REFERENCIA: Proceso de contratación No. AIILPOD01-024.

Objeto: "DESCONTAMINACIÓN DE LA QUEBRADA EL PUEBLO Y EL ZANJÓN DE LOS SAPOS MEDIANTE LA CONSTRUCCIÓN DE COLECTORES DEL SISTEMA DE ALCANTARILLADO SANITARIO PARA EL ASENTAMIENTO EL PORVENIR DEL MUNICIPIO DE LA ARGENTINA HUILA."

Asunto: OBSERVACIONES A PREPLIEGOS DE CONDICIONES

APU ítem 1.2.7 proposición oficial

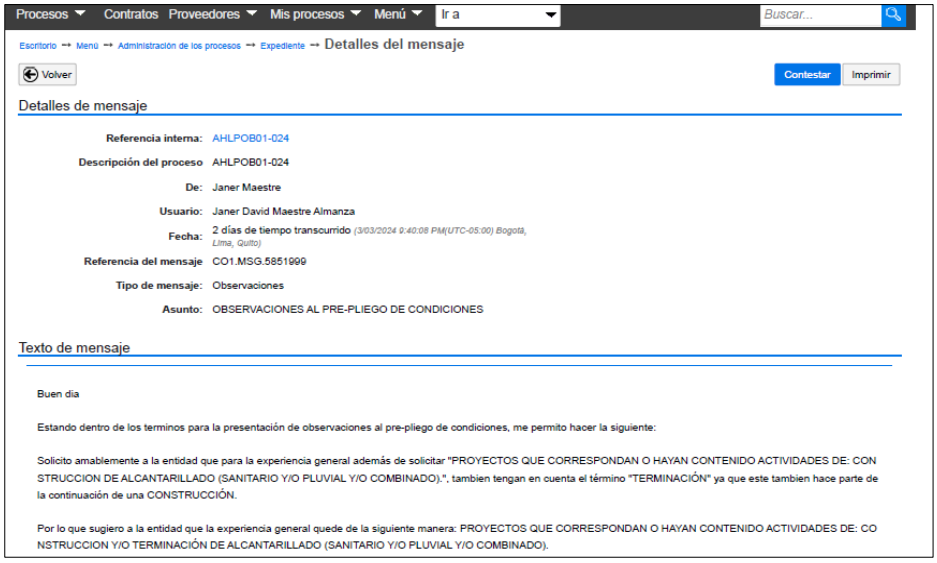
Obsérvese en el APU oficial del ítem 1.2.7, en la fila de cálculo de materiales (derechos de explotación y/o disposición de material) el valor de $ 3.500 $/m3 el cual al multiplicarse por el factor de expansión o cantidad (1.3) el resultado correcto de esa operación es $ 4.550 y no $455 como registra, por lo tanto, solicito respetuosamente se corrija el valor de dicho APU, en aras de garantizar el equilibrio económico de la futura contratación.

Se acepta la observación, indicando que se incurre en un error de transcripción y/o edición En el valor del precio unitario, pues no corresponde a $3.500 si no a $350. En ese sentido, se procederá a realizar el ajuste en el APU correspondiente, siendo coherente con el valor del presupuesto oficial, lo cual se publicará en el secop II.

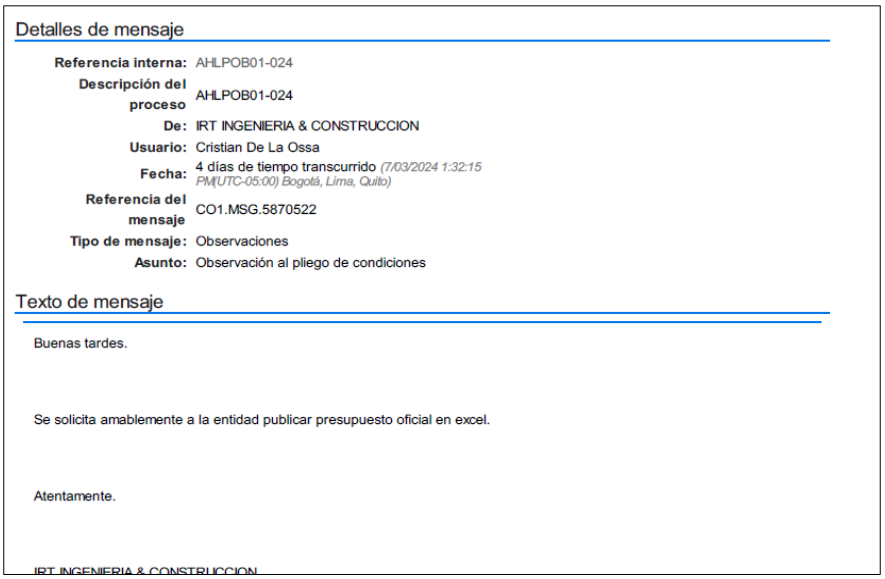
Solicitamos a la entidad hacer mayor aclaración referente a la experiencia especifica ya que no es claro a que se refiere con una profundidad de pozo de 0 a 4m el cual se solicita, ademas que en caso de requerir que el 55% de las unidades de pozos por obligación sean a 4 metros d e profundidad no sería valido, toda vez que en el presupuesto oficial se evidencia que solo 6 und de pozos tienen una profundidad de 4 metros . solicitamos amablemente a la entidad aclarar y corregir la experiencia solicitada acorde a las cantidades descritas en el presupuesto oficial.

Se acepta la observación parcialmente, en el sentido de dar mayor claridad al alcance del requisito y su manera de acreditarlo, por lo que el acápite de experiencia especifica quedara asi:

Por lo menos uno (1) de los contratos válidos aportados debe acreditar experiencia general en el componente pozos de inspección, los cuales deben encontrarse en un rango de 0 a 4 metros de profundidad en una cantidad de 13 unidades equivalente al (55%).

De otro lado esta exigencia si es válida, al ser proporcional y razonable con el presupuesto oficial, si se tiene en cuenta que el componente de pozos de inspección es preponderante los pozos de menor profundidad, oscilando entre el rango de 0 a 4 metros de profundidad una cantidad de 23 pozos según ítems 1.3.1 y 1.3.2.
